PROVINCIA DI CAGLIARI-PROVINCIA DE CASTEDDU

Oggetto: Nulla Osta variante non sostanziale dell'attività di attività cat. **IPPC 5.4** dell'allegato VIII alla Parte seconda del D.Lgs. 152/06 smi, espletata in un preesistente complesso IPPC ubicato in territorio comunale di **Serdiana**, di titolarità della **Soc. Ecoserdiana SpA**
art. 29 nonies D.Lgs. 152/06 smi

Vista l'istanza presentata dalla Società individuata in premessa, finalizzata alla variazione dell'attività esistente mediante la realizzazione di due distinti interventi consistenti in: **a) Realizzazione area Caratterizzazione pre-conferimento;** **b) Ridimensionamento idraulico sistema regimazione acque meteoriche modulo esaurito n. 1**

RELAZIONE ISTRUTTORIA DEL 13 MAGGIO 2013 RELATIVA ALL'ISTANZA DI MODIFICA NON SOSTANZIALE DELLE MODALITA' GESTIONALI DI UN ESISTENTE COMPLESSO IPPC (AIA Det. Dir. 65/20111) SITO TERRITORIO COMUNALE DI SERDIANA (CA) DI TITOLARITA' DELLA SOC. ECOSERDIANA SPA

(Fig. 1 – localizzazione Area Caratterizzazione)

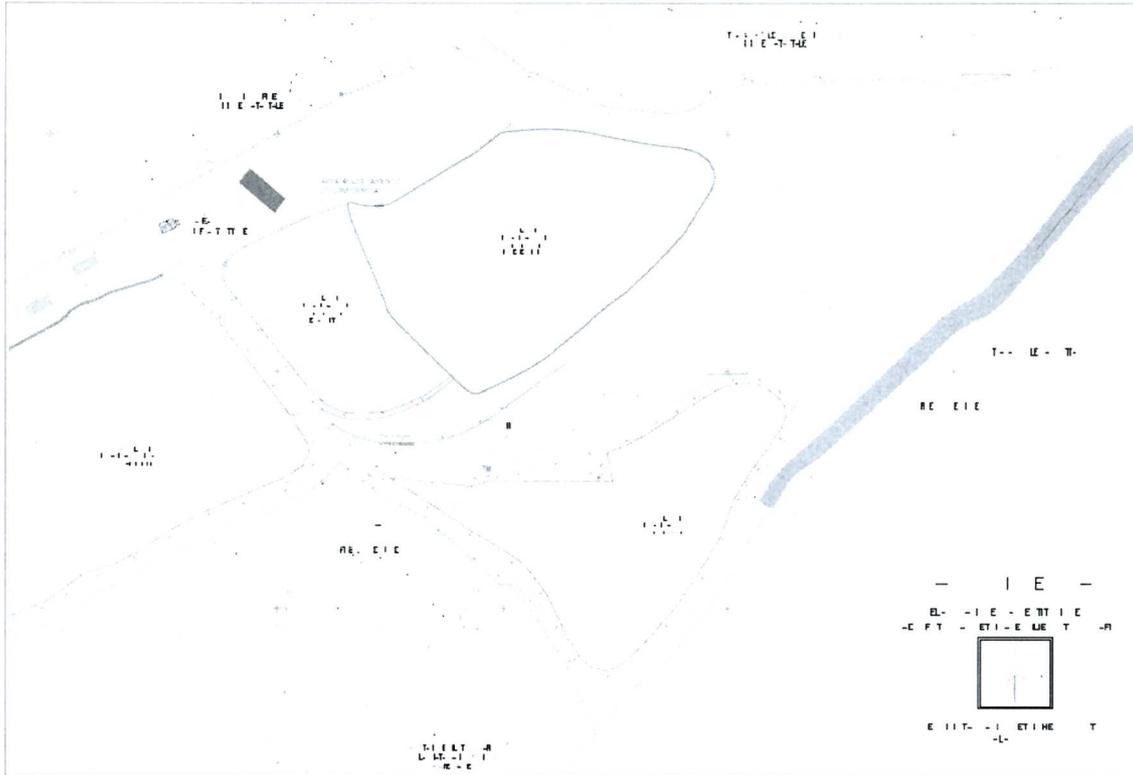
realizzazione area attrezzata e presidiata, destinata all'espletamento delle operazioni di **verifica pre-conferimento** dei rifiuti da destinare alle attività di smaltimento in discarica; l'implementazione di tale area, consente l'**accertamento di conformità** dei rifiuti medesimi, ai criteri di ammissibilità determinati ai sensi del **DM 27.09.2010**. L'istituzione dell'area stessa, peraltro **sostitutiva ed alternativa alla realizzazione del deposito preliminare (D15)** originariamente previsto dal pertinente provvedimento autorizzativo (*Det. Dir. 65/11*), ma non effettivamente realizzato, risulta possedere le seguenti caratteristiche costruttive: piattaforma in CLS di dimensioni in pianta pari a **40 m X 15 m**, impermeabilizzata mediante apposito **diaframma in HDPE**, nonché dotata di apposito **sistema di regimazione delle acque meteoriche** incidenti nell'area. I rifiuti destinati a tale settore di caratterizzazione, risulteranno raccolti in appositi sistemi di contenimento (*cassoni scarrabili coperti, contenitori chiusi, etc.*) idonei ad evitare fenomeni di dispersione eolica.

- l'utilizzo dell'**Area di Caratterizzazione** deve essere limitato unicamente ai casi in cui non risulti possibile l'immediato accertamento della caratteristiche chimico-fisiche dei rifiuti oggetto di conferimento;

- il deposito dei rifiuti nell'**Area di Caratterizzazione** deve essere effettuato unicamente mediante l'utilizzo di appositi contenitori, idonei a garantire la protezione dei rifiuti, in essi contenuti, dagli agenti atmosferici, nonché ad evitare fenomeni di dispersione eolica dei medesimi; **E' vietato lo scarico a terra dei rifiuti.**
